Autorité environnementale

**Avis délibéré de l'Autorité environnementale
sur le projet de réaménagement du
pôle gare de Melun (77)**

n°Ae : 2025-029

Avis délibéré n°2025-029 adopté lors de la séance du 24 avril 2025

Figure 4 : Plan du parvis sud du pôle gare de Melun (source : dossier)

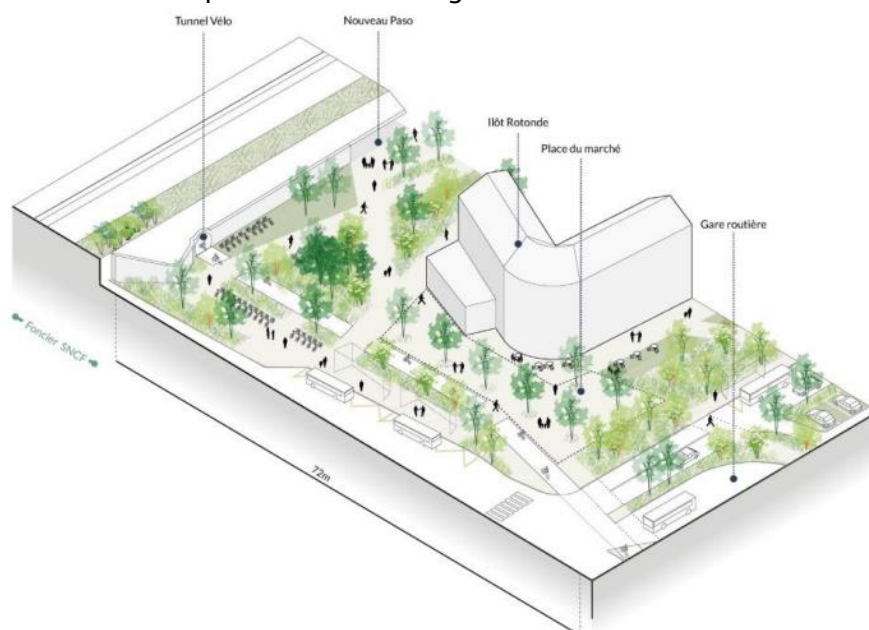
Le parc de stationnement régional (PSR) de Melun, construit en 1976 avec une capacité de 664 places de stationnement automobile réparties sur quatre niveaux, n'a plus désormais qu'une capacité réelle de stationnement de 330 places en raison de défauts d'ordre structurel. La démolition-reconstruction d'un nouveau parking, labellisé parc-relais, prévoit d'augmenter la capacité d'accueil à 950 places (R+5) et d'y intégrer une fonction de dépose minute d'environ 30 places au plus proche du PASO.

L'Ae recommande de justifier plus en détail le choix de la démolition-reconstruction par rapport aux autres options de réhabilitation du bâtiment du parking.
